**„Výstavba budovy mateřské školy, školní družiny a úprava přilehlého školního hřiště
v areálu ZŠ Přemyslovo náměstí 1“**

VYSVĚTLENÍ, ZMĚNA NEBO DOPLNĚNÍ ZADÁVACÍ DOKUMENTACE

Vysvětlení zadávací dokumentace č. 1 ze dne 6. 3. 2025

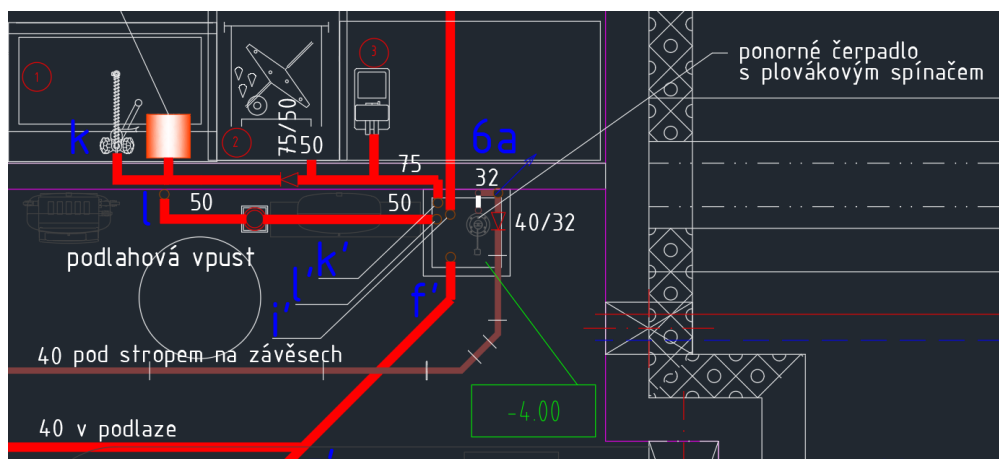
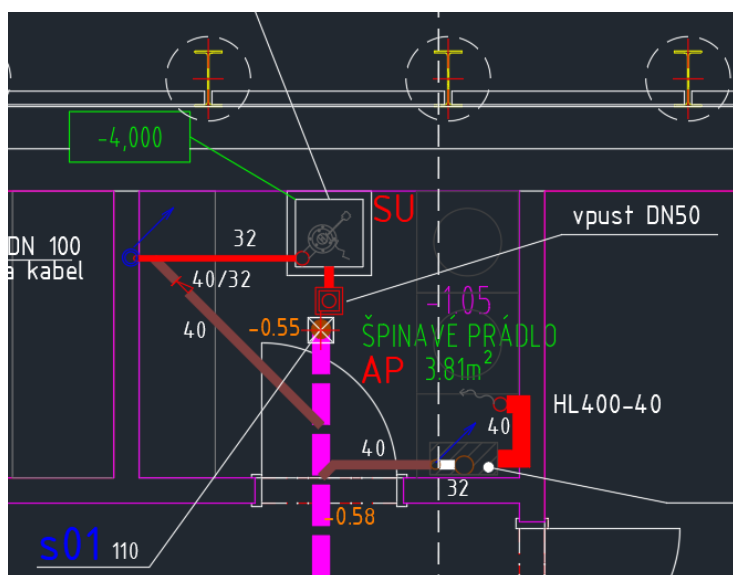
V příloze 14_Výpis plastových výrobků jsou prvky P/1 + P/2 Plastové jímky. K těmto prvkům nejsou žádné bližší informace. V řezu nejsou naznačeny - pravděpodobně by měly být uloženy do vybetonovaných prostorů. Dovolujeme si zadavatele požádat o kontrolu a upřesnění.

Zadavatel k dotazu sděluje, že plastové jímky budou osazeny na betonovou desku (ve staticce jsou nachystané lokální prohloubení), slouží pro účely přečerpávání odpadních vod. V jímkách bude umístěno čerpadlo s plovákovým spínačem.
